## Notitie / Memo

HaskoningDHV Nederland B.V.  
Transport & Planning

**Onderwerp: Bereikbaarheid Hoog Catharijne**

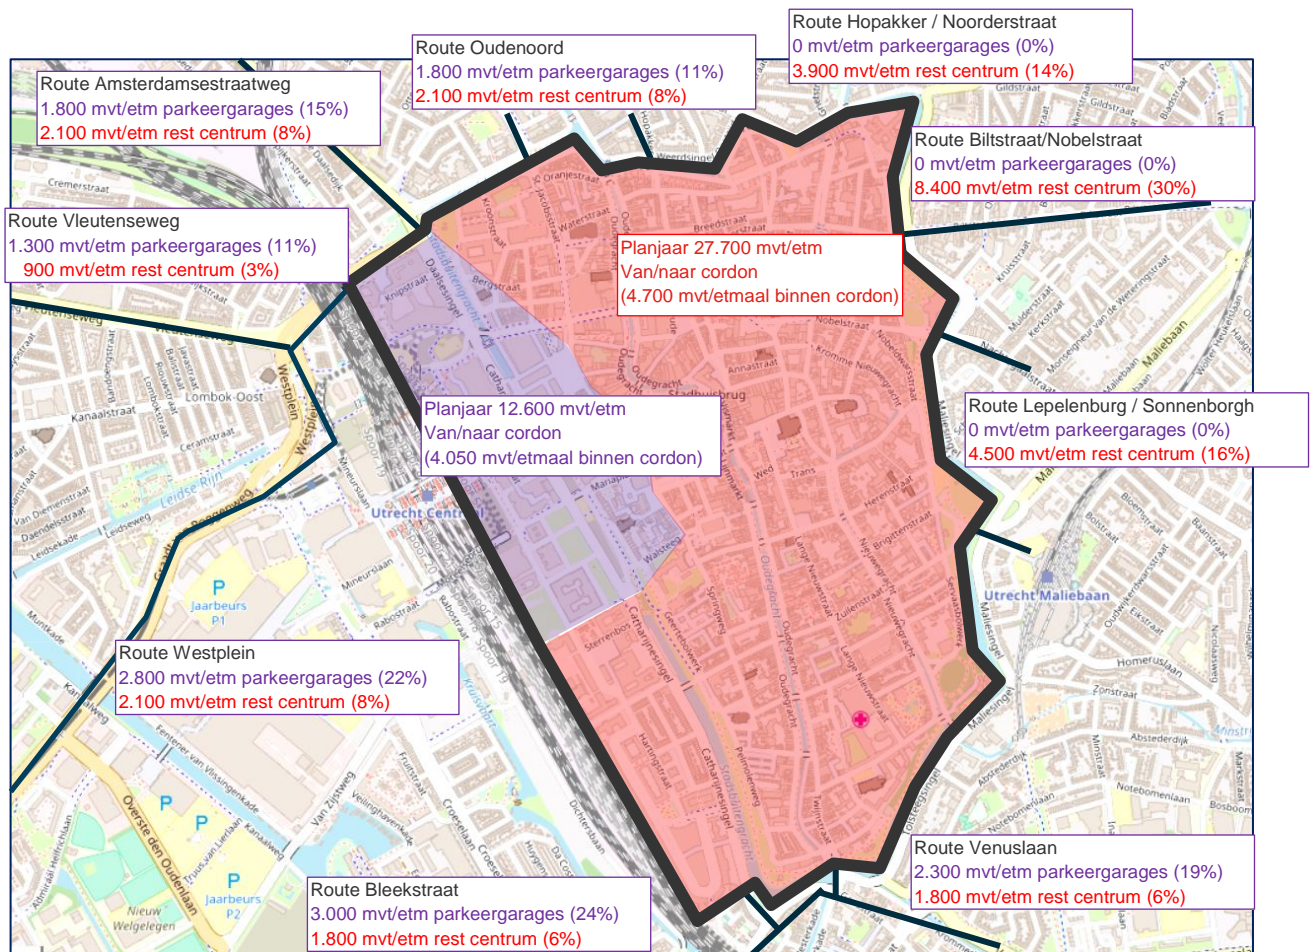
De gemeente heeft in het verkeersmodel berekend hoeveel verkeer welke route kiest. Onderstaand is visueel weergegeven welke routes het verkeer vanuit van en naar het centrum kiest (al het verkeer dat het cordon in en uitgaat en daar ook een herkomst en bestemming heeft, dit is exclusief doorgaand verkeer en verkeer dat binnen het cordon blijft).

- Er is een hoge weerstand aangebracht op de Catharijnesingel. Als gevolg hiervan zou volgens het model in het planjaar een relatief groot aandeel verkeer vanuit de parkeergarages een zuidelijke route kiezen (dus niet over het Westplein). In het planjaar zou dit bijna 44% van het verkeer zijn dat de zone in of uitrijdt van en naar de parkeergarages (5.300 van de 12.200 verplaatsingen per etmaal). Door deze aanname van de hoge weerstand op de Catharijnesingel wordt de zuidelijke route volgens het verkeersmodel het belangrijkste (2.800 mvt/etmaal, 23% van de verplaatsingen van/naar de zone kiest een route via het Westplein)
- 25% van het de verplaatsingen van het autoverkeer van en naar de parkeergarages blijft binnen de zone van het centrum en rijdt dus niet van/naar de ring. Dit percentage is aan de hoge kant.

- Dit 'knijpen' kan ook juist tot congestie leiden, dit afhankelijk van de vraag hoe dit 'knijpen' in praktijk wordt uitgevoerd. In dit geval is een harde 'knip' geen optie omdat het bestemmingsverkeer toegang moet houden. Het beperken van de doorvoer / dosering leidt echter tot congestie, dus wachtrijen van/naar de parkeergarages. Met als resultaat verminderde bereikbaarheid van de garages, het winkelcentrum en het centrum van Utrecht leidt. Ook het expeditieverkeer van de gehele binnenstad komt in gevaar.
- Het percentage van 25% verplaatsingen binnen het centrumgebied is relatief hoog; het zal eerder lager zijn en dan zal er meer verkeer van/naar het centrum zijn dan in het model is aangenomen.

De uitkomsten van het model zijn niet bruikbaar voor besluitvorming, omdat het model is gebaseerd op onjuiste/niet-onderbouwde aannames. Het 'knijpen' op de Catharijnesingel is namelijk geen optie omdat dosering leidt tot congestie en een harde knip niet wenselijk is in verband met bestemmingsverkeer. En de aanname dat 25% van het verkeer in de centrum-zone is zonder nadere onderbouwing niet aannemelijk.
